**AVIS RELATIF À LA PROTECTION
CONTRE LES EVENTUELS EFFETS NOCIFS ET NUISANCES
PROVOQUÉS PAR LES RAYONNEMENTS NON IONISANTS
GÉNÉRÉS PAR DES ANTENNES ÉMETTRICES STATIONNAIRES**

Commune : LIEGE - Exploitant : TELENET GROUP

Référence exploitant : LG2065L

Rapport n° 3919 / 2023

Figure 1 : Vue en plan des lieux de séjour et des points de contrôle

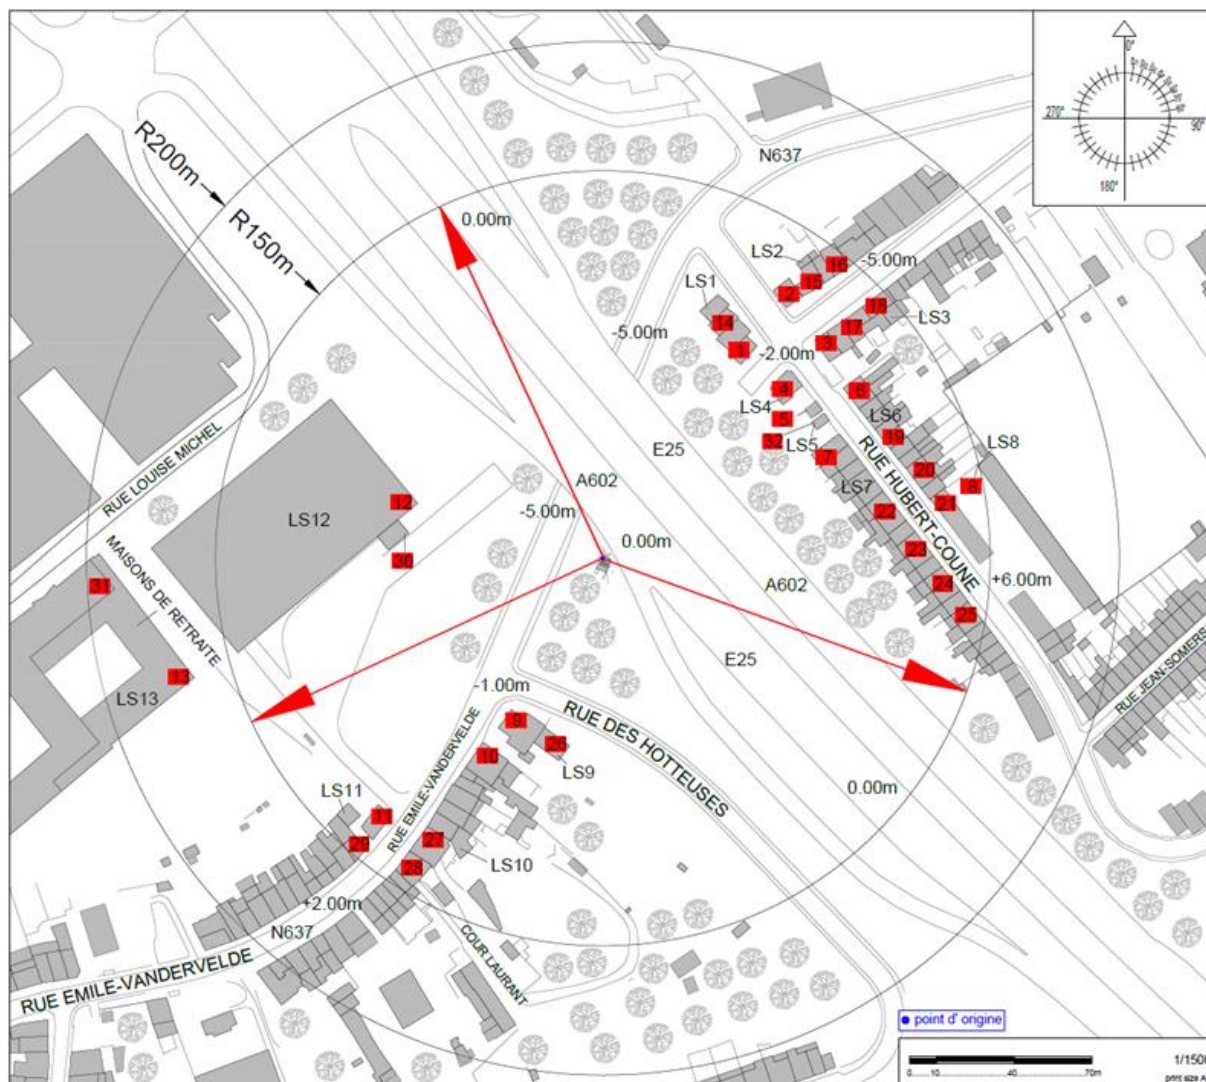
Les fréquences d'émission, la puissance rayonnée par chacune des antennes et leur gain permettent de déterminer le rayon de la zone à analyser. Tout dépassement de la limite par installation est exclu en dehors de cette zone. Le tableau 2 reprend les 35 LS² pour lesquels l'indice d'exposition est le plus élevé. Les différentes colonnes indiquent :

- le numéro du point de contrôle repris sur un des plans de la figure 1;
- le numéro du LS dans lequel se trouve le point de contrôle de la 1^{ère} colonne ;
- l'atténuation d'obstacle prise en compte pour le calcul de l'indice d'exposition dans le LS ;
- le résultat du calcul de l'indice d'exposition.

N° point de contrôle	LS	Atténuation (dB)	Indice d'exposition relatif à la limite par installation IE_i
12	LS12	3,0	0,868
22	LS7	3,0	0,752
23	LS7	3,0	0,744
24	LS7	3,0	0,716
10	LS10	3,0	0,709
25	LS7	3,0	0,652
7	LS7	3,0	0,542
9	LS9	3,0	0,513
21	LS6	3,0	0,509
11	LS11	3,0	0,467
20	LS6	3,0	0,457
14	LS1	3,0	0,400
27	LS10	3,0	0,396
29	LS11	3,0	0,380
19	LS6	3,0	0,373
13	LS13	3,0	0,366
30	LS12	3,0	0,356
8	LS8	3,0	0,353
28	LS10	3,0	0,330
4	LS4	3,0	0,323
5	LS5	3,0	0,291
32	LS5	3,0	0,290
1	LS1	3,0	0,283
6	LS6	3,0	0,267
31	LS13	3,0	0,262
2	LS2	3,0	0,225
3	LS3	3,0	0,215
26	LS9	3,0	0,205
15	LS2	3,0	0,180
17	LS3	3,0	0,172
16	LS2	3,0	0,152
18	LS3	3,0	0,146
